東海第二発電所 設置変更許可申請の補正書（第2回）
及び審査資料における記載内容について

東海第二発電所 補正書 本文五号の記載の不備

補正に係る記載について ①

東海第二発電所 設置変更許可申請書 次回補正案 新旧比較表 【対象項目: 6. 津波】

第 6.2-23 図 津波の伝播特性

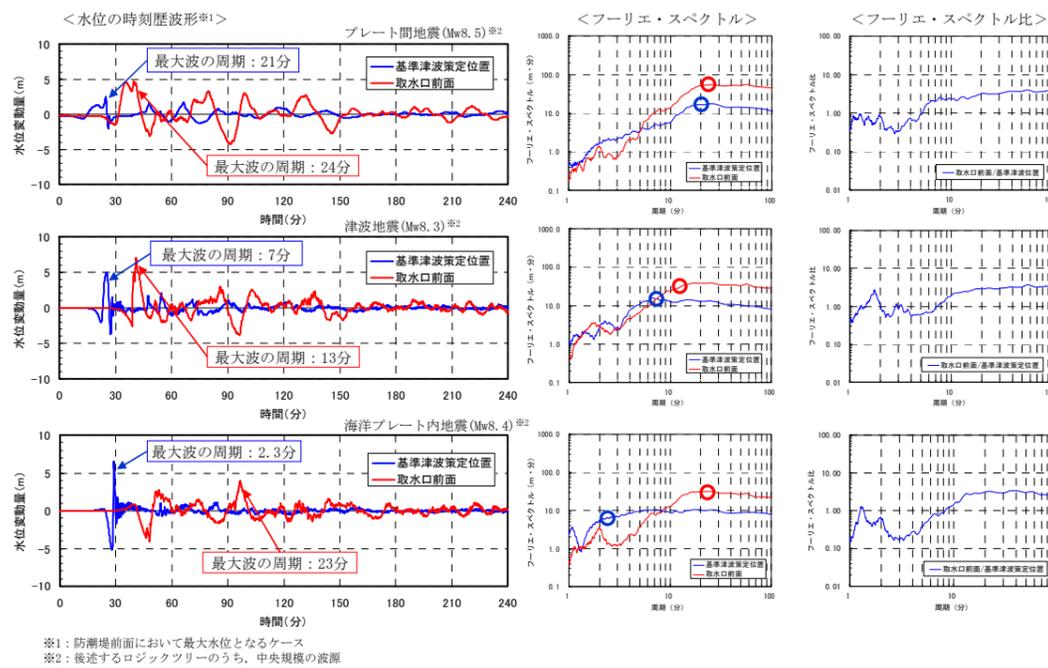
No.	修正資料名(該当資料)		ページ	資料記載	正しい記載	備考
1	補正書	本文五号口(ab)	65	なし	設計基準対象施設に接続する電線路は…	審査資料が正しい。
2	補正書	本文五号口(ab)	66	なし	設計基準対象施設は、他の発電用原子炉施設に属する…	審査資料が正しい。
3	補正書	添付書類六	6-6-63	6-6-63 第6. 2-23図 津波の伝播特性が記載されていない	第6. 2-23図 津波の伝播特性を追加 (本文は第6. 2-23図が入っているものとして作成しているため、変更なし)	古いデータが印刷されていた。
			6-6-64~74	図番号がずれている	図番号が1つずれる	
4	補正書	添付書類八	8-1-416	系統・機器名抜け	気体廃棄物処理系設備エリア排気放射線モニタ	審査資料が正しい。
5	補正書	添付書類十 追補1	1.11-62	記載なし	可搬型代替注水大型ポンプによる代替燃料プール注水系(可搬型スプレイノズル)を使用した使用済燃料プールへのスプレイ手段については、常設低圧代替注水系ポンプによる代替燃料プール注水系(常設スプレイヘッダ)を使用した使用済燃料プールへのスプレイ手段と同時並行で準備する。	5/25NRAコメントにて追記した内容。審査資料は反映済。補正書未反映。
6	補正書 (審査資料)	添付書類五	5-10 (11)	記載なし	各業務を主管する組織の長は、設計及び運転等において不適合が発生した場合、不適合を除去し、再発防止のために原因を特定した上で、原子力安全に対する重要性に応じた是正処置を実施する。また、製品及び役務を調達する場合は、供給者においても不適合管理が適切に遂行されるように要求事項を提示し、不適合が発生した場合には、各業務を主管する組織の長はその実施状況を確認する。	補正書、審査資料とも修正要。

・図の追記
(以下、図番号が1つずれる)

第1.5-24図 残留熱除去系海水系による冷却水確保 概要図

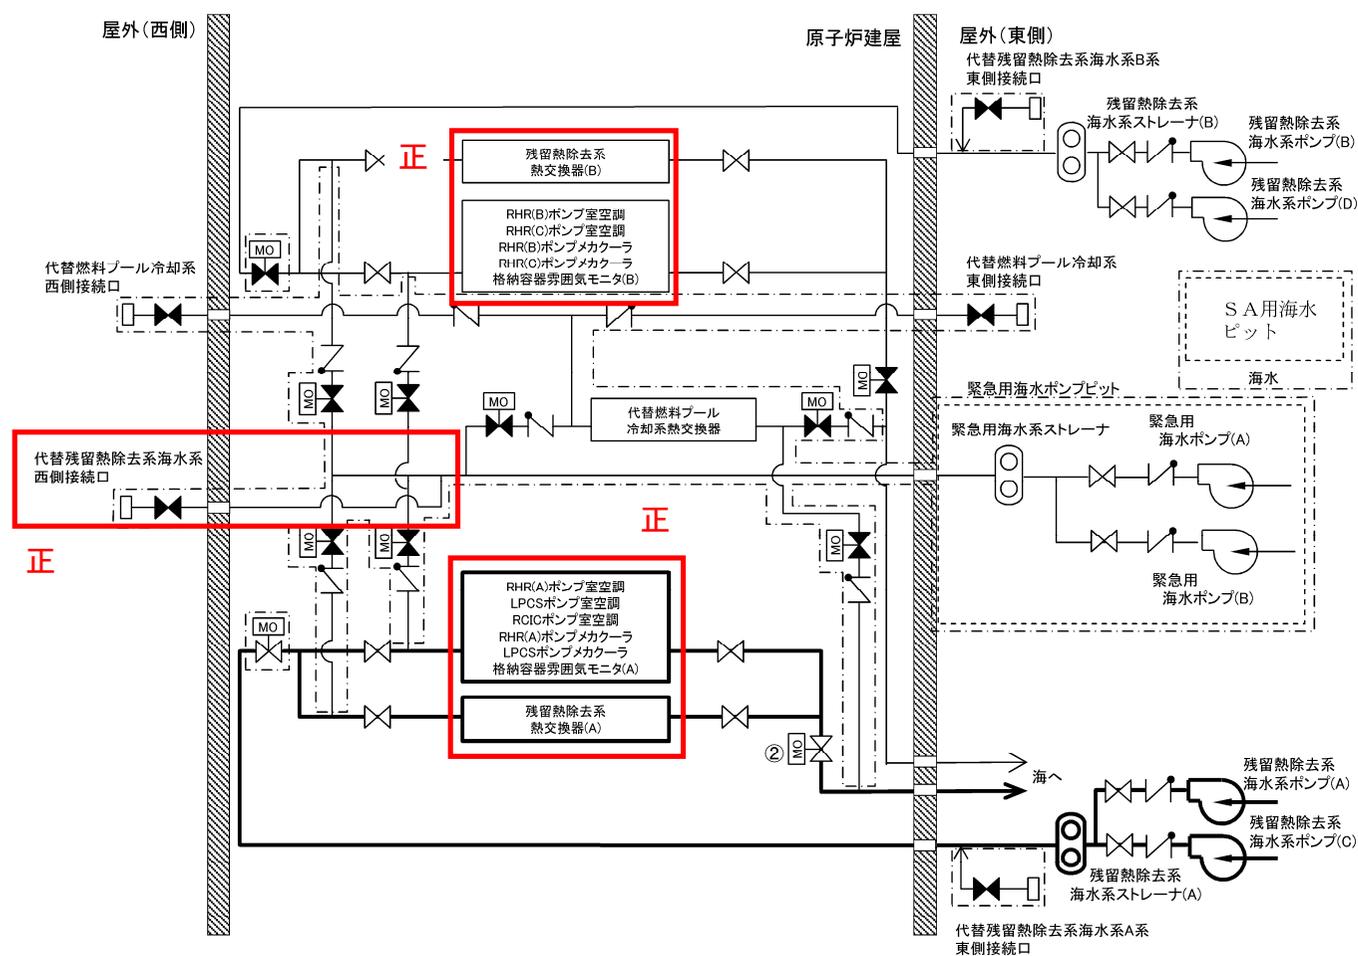
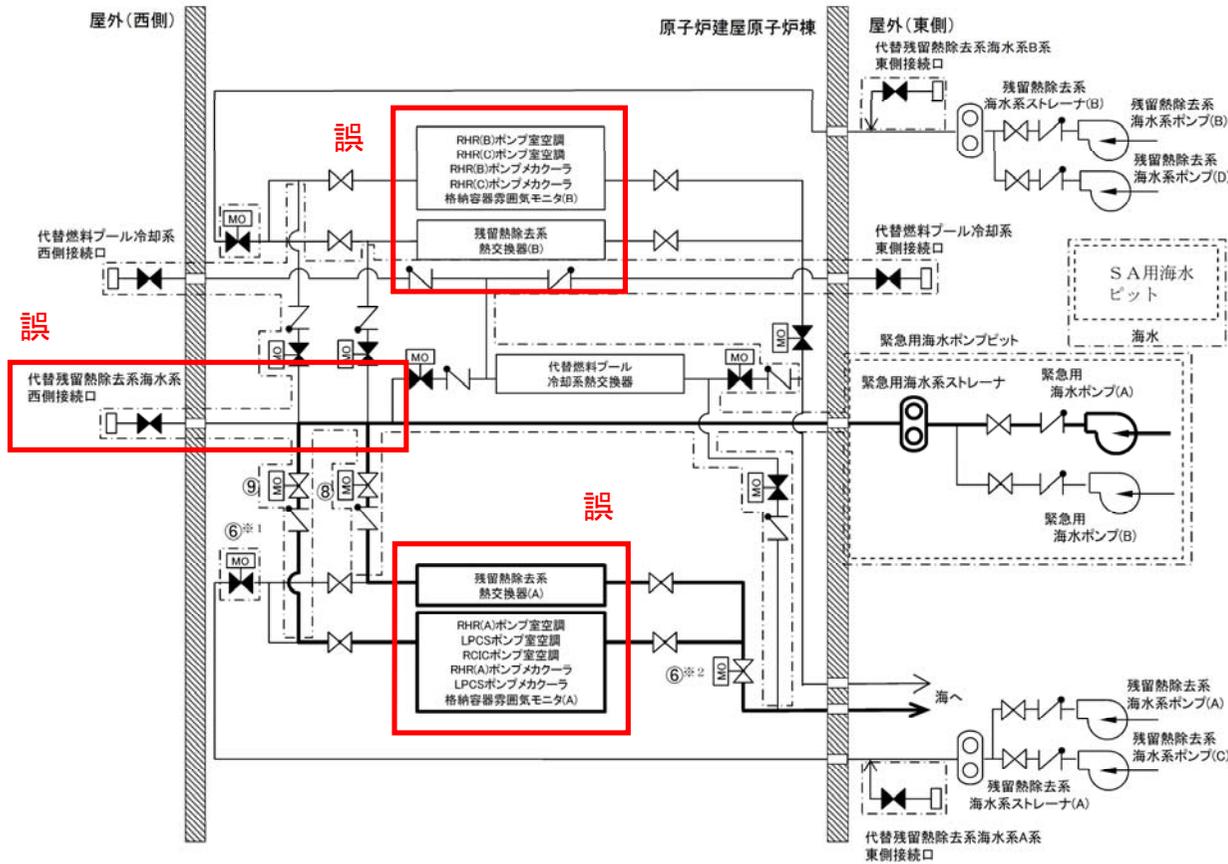
No.	修正資料名(該当資料)		ページ	資料記載	正しい記載	備考
7	補正書	添付書類十 追補1	1.5-96,98,100	図が古い	図の最新化	審査資料が正しい。
8	補正書	添付書類十 追補1	1.11-111,113	図が古い	最新図へ変更	審査資料が正しい。
9	補正書	添付書類八	8-6-100 8-6-101	「原子炉圧力容器への注水量」における、主要パラメータに対する、ポンプ吐出圧力の代替パラメータ及びその推定方法の記載なし。	「原子炉圧力容器への注水量」における、主要パラメータに対する、ポンプ吐出圧力の代替パラメータ及びその推定方法の記載あり。	審査資料が正しい。
10	補正書	添付書類八	8-6-102	「格納容器下部水温」の判断基準に用いる温度計の設置高さ及び使用目的の記載なし。	「格納容器下部水温」の判断基準に用いる温度計の設置高さ及び使用目的の記載あり。	審査資料が正しい。
11	補正書	添付書類八	8-6-176	記述なし	衛星電話設備(可搬型)(待避室)、データ表示装置(待避室)	審査資料が正しい。
12	補正書	添付書類十	10-5-37	・・・要員の確保、応援計画案の作成・・・	・・・要員の確保、発電所の職場環境の整備、原子力事業者災害対策支援拠点の立ち上げ、発電所の復旧活動に必要な資機材の調達・搬送、官庁への支援要請、他の原子力事業者からの支援受け入れ調整、応援計画案の作成・・・	審査資料が正しい。
13	補正書	添付書類十	10-5-37	保健安全班は、緊急被ばく医療・・・	保健安全班は、現地医療体制整備の支援、緊急被ばく医療・・・	審査資料が正しい。
14	補正書	添付書類八	8-10-29	10.1-5表 記載なし	発電機 台数 2	審査資料が正しい。
15	補正書	添付書類八	8-1-658	それぞれ異なる区域	それぞれ異なる区画	審査資料が正しい。
16	補正書	添付書類八	8-1-501	再循環運転	閉回路循環運転	審査資料が正しい。

第1.6-7図 (1) E W方向地質鉛直断面図

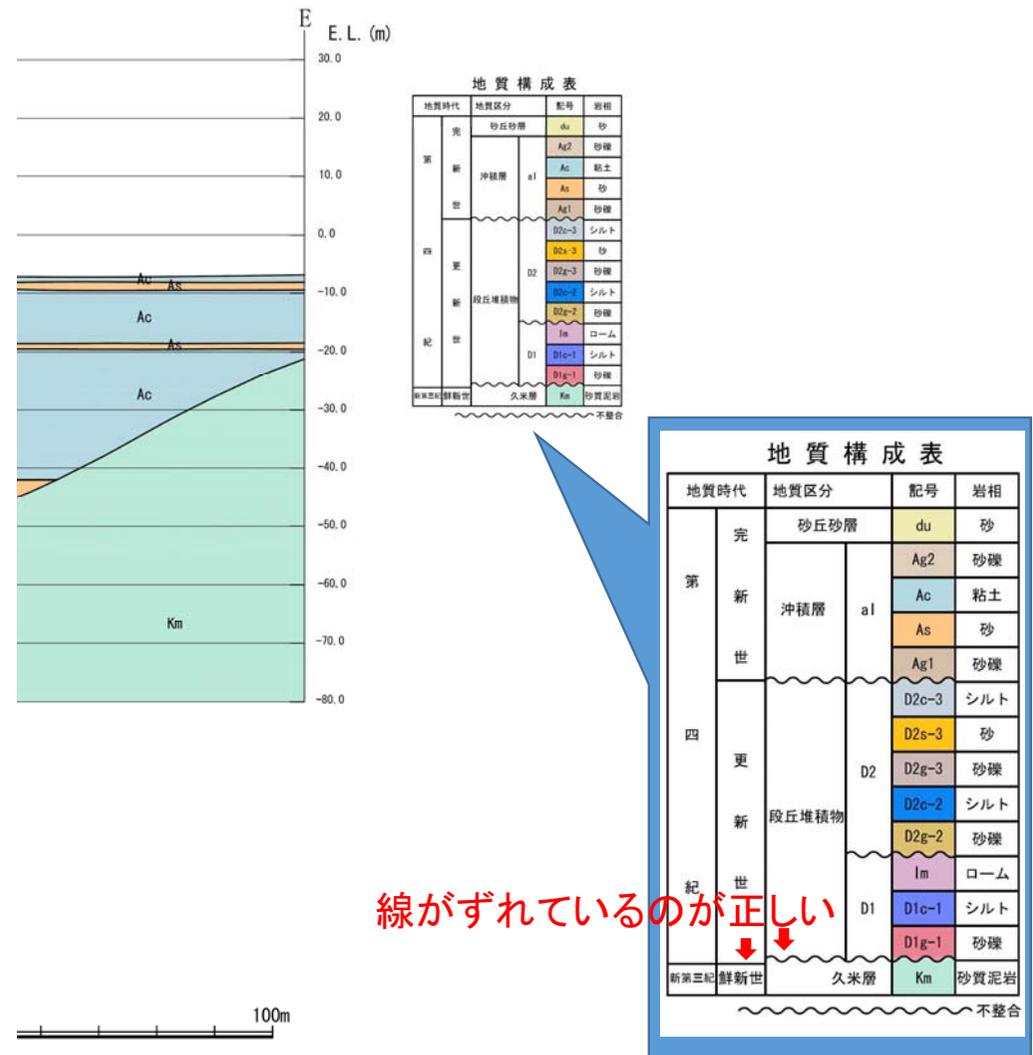
No.	修正資料名(該当資料)		ページ	資料記載	正しい記載	備考
17	補正書	添付書類八	8-1-30	屋外に保管する可搬型重大事故等対処設備は、原子炉建屋、常設代替高圧電源装置置場、常設低圧代替注水系ポンプ室、格納容器圧力逃がし装置格納槽、緊急用海水ポンプピット、海水ポンプエリアから100m以上の離隔距離を確保するとともに、当該可搬型入内事故等対処設備がその機能を代替する屋外の設計基準事故対処設備等及び常設重大事故等対処設備から100m以上の離隔距離を確保した上で、複数個所に分散して保管する設計とする。	可搬型重大事故等対処設備は、原子炉建屋、常設代替高圧電源装置置場、常設低圧代替注水系ポンプ室、格納容器圧力逃がし装置格納槽、緊急用海水ポンプピット、海水ポンプエリアから100m以上の離隔距離を確保した上で、複数箇所に分散して保管する設計とする。	審査資料が正しい。
18	補正書	添付書類六	6-1-693	第1.6-7図(1) (図(凡例)が古い)	図の最新化	古いデータが印刷されていた。

第 1.14.2.1-9 図 可搬型代替交流電源設備 (常用MCCへの接続) の起動並

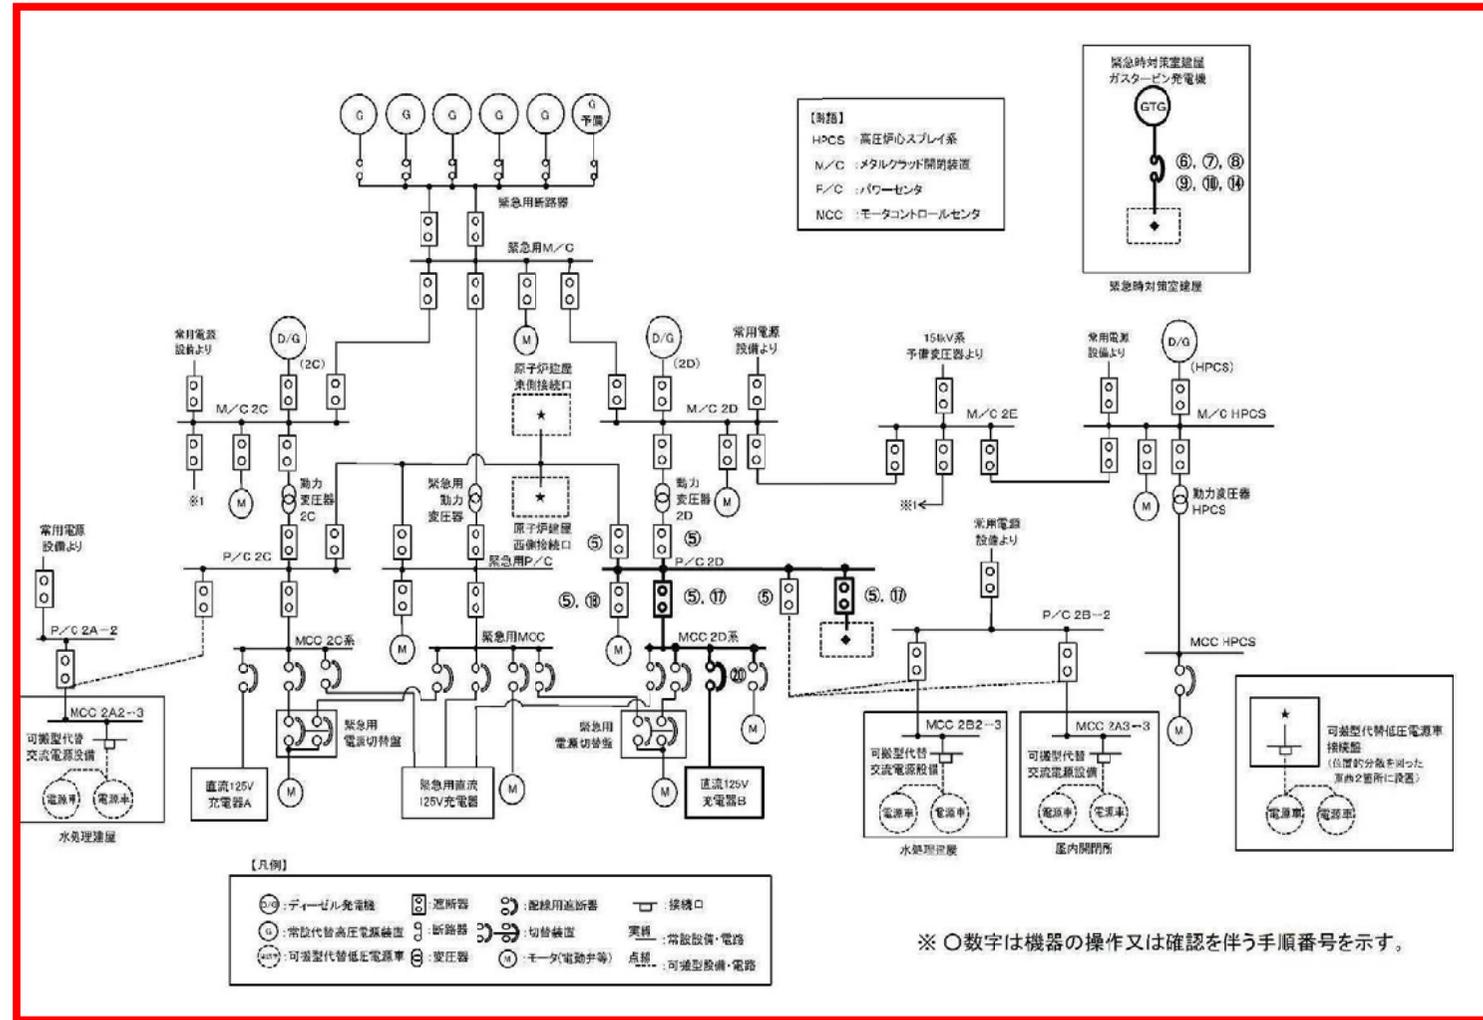
ガスタービン発電機で受電する単線結線図になっているので、
 低圧電源車で水処理建屋から給電する単線結線図にする
 必要がある。

第 1.14.2.1-9 図 可搬型代替交流電源設備 (常用MCCへの接続) の起動並

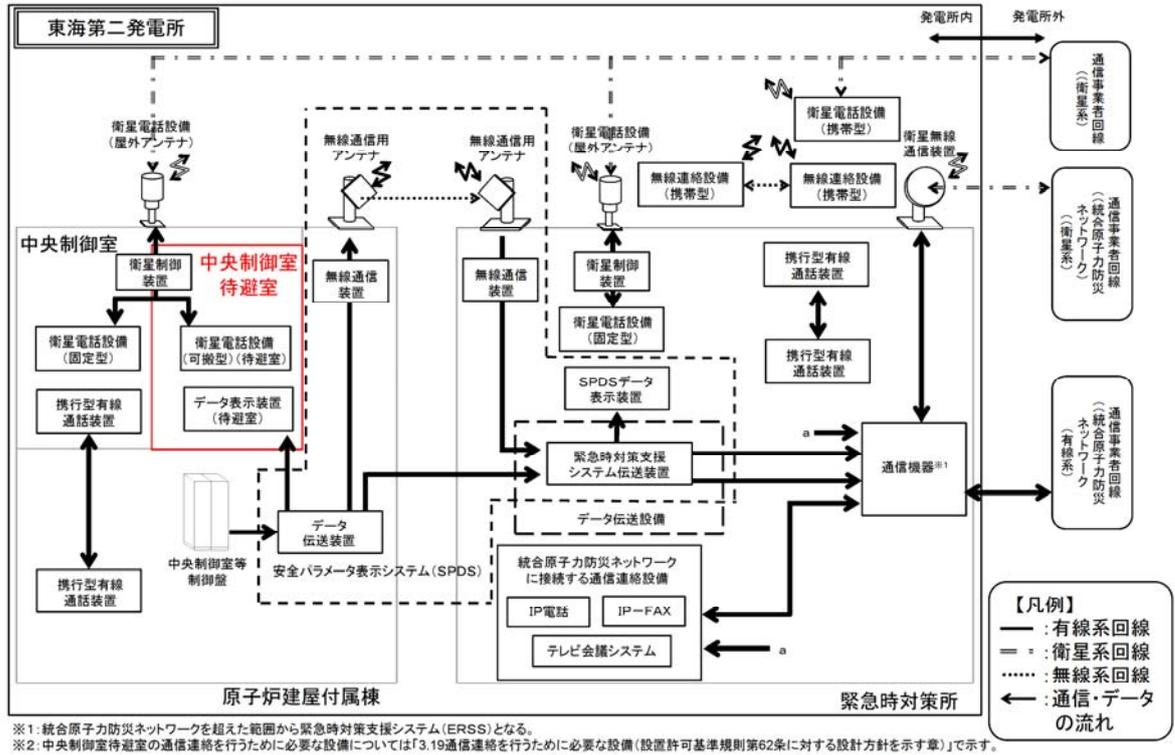
ガスタービン発電機で受電する単線結線図になっているので、
 低圧電源車で屋内開閉所から給電する単線結線図にする
 必要がある。
